CONCEPTO TÉCNICO No CT - 5091
Revisión de Estudio Particular de Respuesta Local de Amplificación de Ondas Sísmicas Artículo 7 - Decreto 193 de 2006

ENTIDAD SOLICITANTE:	Ing. Camila Castell Córdoba - Curaduría Urbana No.5
PROYECTO:	**TORRES 107**
LOCALIDAD:	11 Suba
UPZ:	20 La Alhambra
BARRIO:	Estoril
CHIP	AAA0126LLHK
DIRECCIÓN:	Calle 108 No.45-30 – Carrera 45 No.108-27
TIPO DE RIESGO:	Sísmico
EJECUTOR:	JEOPROBE Ltda.
FECHA DE EMISION:	Diciembre 21 de 2007

El presente concepto técnico corresponde a la **segunda** revisión realizada por la Dirección de Prevención y Atención de Emergencias, del informe *"Asesoría Geotécnica y Sismológica para la Evaluación de la Amenaza Sísmica local del Proyecto Torres 107"* elaborado por el Ing. Jorge Alberto Rodríguez, a construirse en el predio ubicado en la Calle 108 No.45-30 – Carrera 45 No.108-27. El cual fue radicado el 20 de Septiembre de 2007 mediante oficio ER-12605, por la Ing. Camila Castell Córdoba de la Curaduría Urbana No.5, como estudio sísmico local en cumplimiento a lo estipulado en el Decreto 193 de 2006 y del oficio aclaratorio ER16517 de Diciembre 06 de 2007.

Figura 2. Espectro de diseño recomendado del proyecto Torres 107.

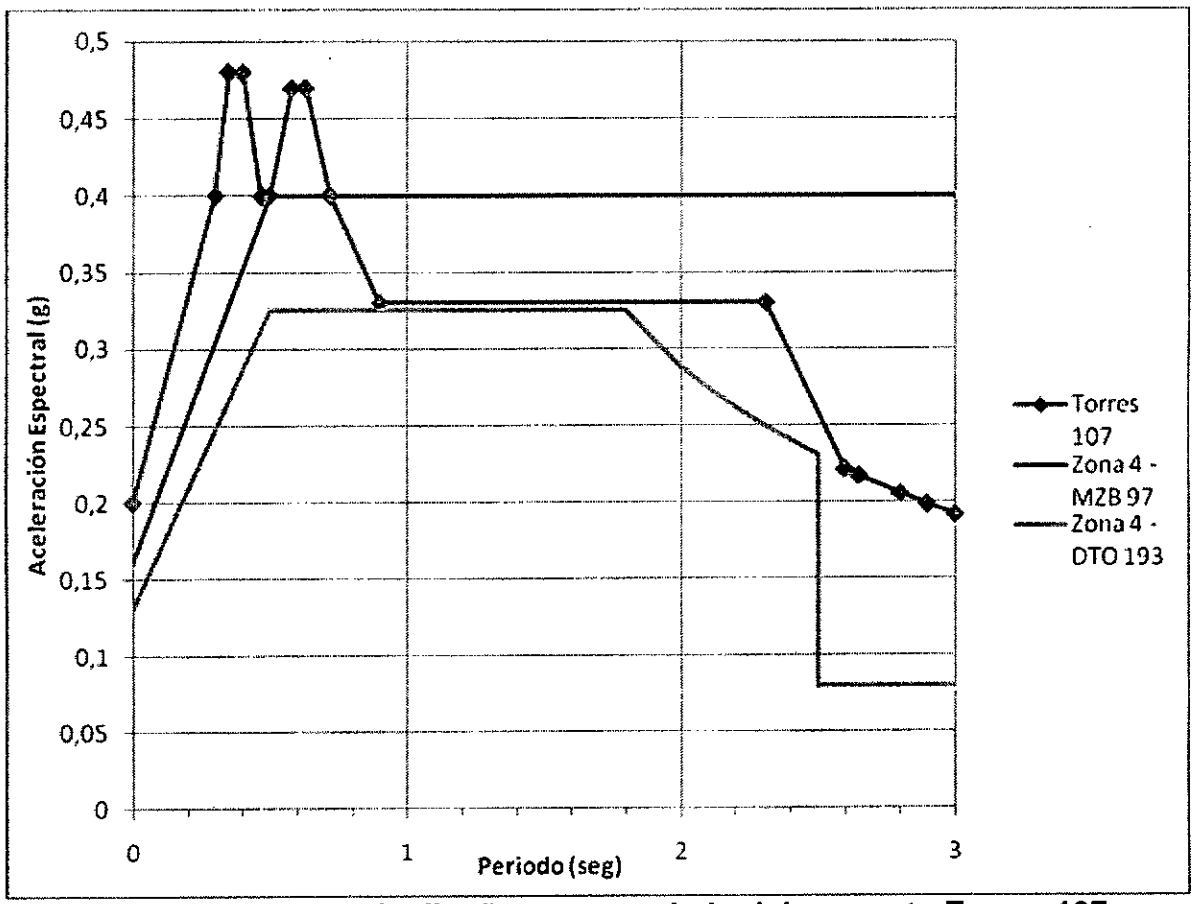
Sin embargo, es necesario que el consultor revise el espectro propuesto para los periodos comprendidos entre 2 y 2.6 segundos y entre 0.3 y 0.7 segundos ya que los espectros de respuesta obtenidos mediante las modelaciones para las diferentes fuentes analizadas superan ampliamente el valor recomendado.

Con base en los resultados de la modelación y acatando la observación dada en el numeral 4.8, el consultor recomienda utilizar como espectro de diseño el mostrado en el oficio aclaratorio ER16517 de Diciembre 06 de 2007, el cual es diferente al espectro inicialmente propuesto para los periodos comprendidos entre 0.3 y 0,7 y entre 2 y 2.6 segundos, tal como se presenta en la Figura 2 del presente concepto.

El espectro propuesto inicia con un valor de Sa de 0.2 g, ascendiendo linealmente hasta un valor de Sa de 0.48 g en 0.35 segundos, donde continua con este valor de Sa hasta 0.63 segundos, donde desciende linealmente hasta 0.33 g en 0.9 segundos continuando hasta 2.7seg. donde toma los valores de espectro mínimo de la Zona 4 dados en el decreto 193 de 2006.

El estudio CUMPLE con este requerimiento.
